**II MODIFICACIÓN DE ESTUDIO DE IMPACTO AMBIENTAL YANACOCHA**

**INFORMACIÓN COMPLEMENTARIA -SENACE**

Prepared for:  
Minera Yanacocha S.R.L.

Prepared by:  
STANTEC PERU S.A.

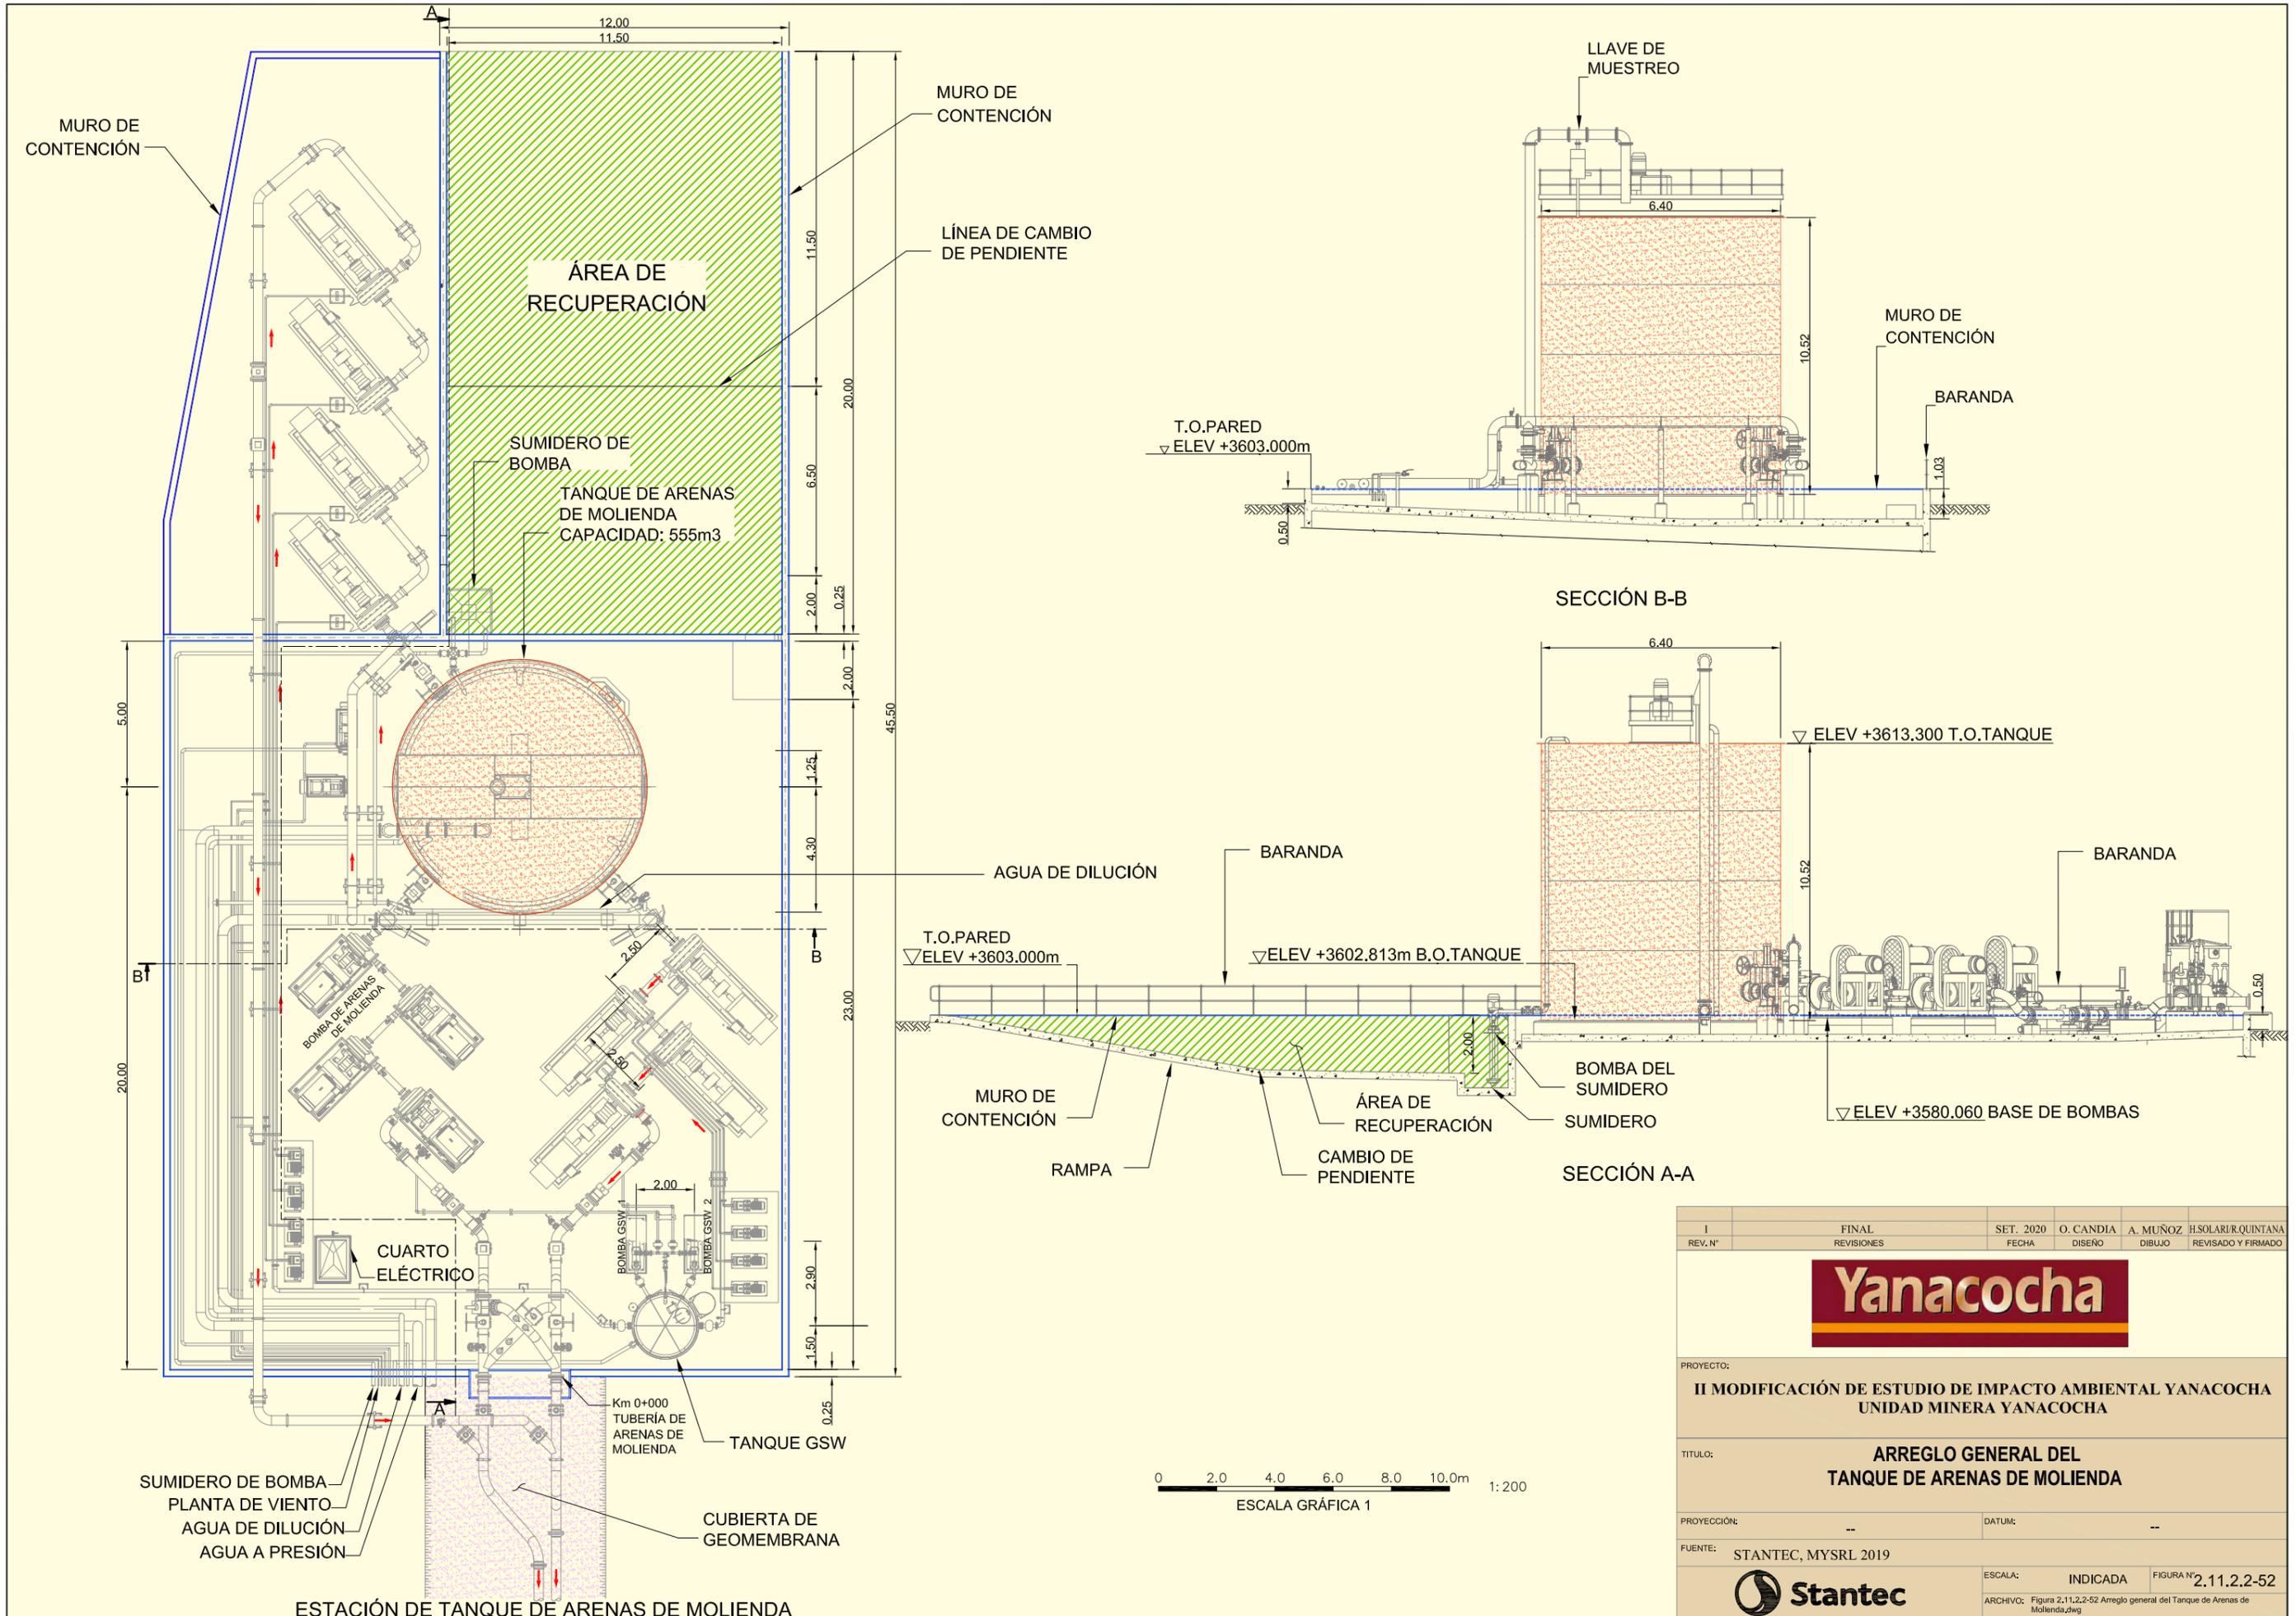
Se requiere que el Titular, presente un plano donde se visualice a escala adecuada, el sistema de contención del tanque de mezcla de relaves; y los canales perimetrales en el área donde se ubica el tanque que, en caso todos los controles fallaran, permitan conducir un posible derrame a una zona segura de recuperación (describir las características de diseño a nivel de factibilidad del canal perimetral y la zona de recuperación).
